Produkt: **SMI-Jalousieaktor**

Typ: **JA/S 4.SMI.1M**

Aktuelles Anwendungsprogramm: **Jalousie SMI, 4f M/1.2**

Parameter
 „Position bei Windalarm“
 „Position bei Regenalarm“
 „Position bei Frostalarm“

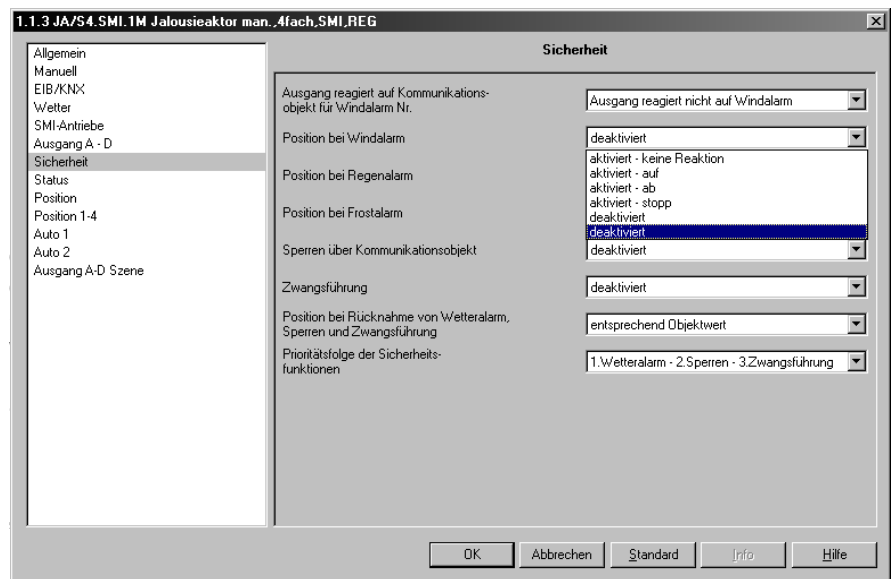
Doppelte Auswahloption bei den Parameteroptionen: *deaktiviert*

Fehler wurde behoben.
